融创普洱国际大健康度假区二期P01262地块项目

水土保持监测季度报告表

（2021年第3季度）

融创普洱国际大健康度假区二期P01262地块项目水土保持监测意见书

道路硬化区现状

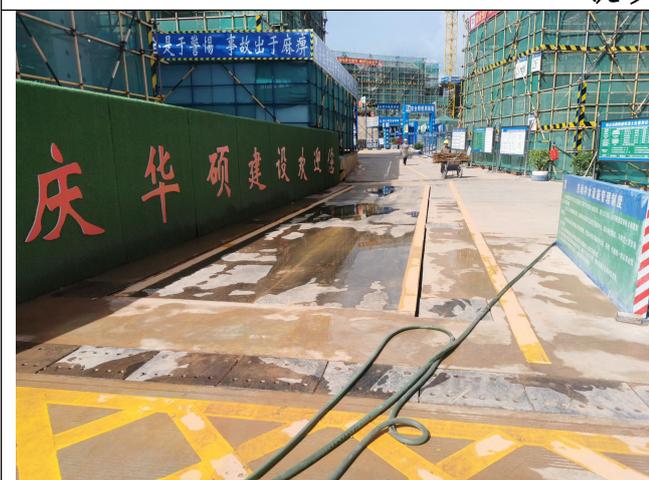
5、项目区内部道路全部成裸露地表，收受雨水冲刷和车辆碾压较为严重，运输建筑材料和运输土方的车辆的轮胎带出大量土方，建议建设单位在车辆清处增加喷水枪和工作人员，减少水土流失。
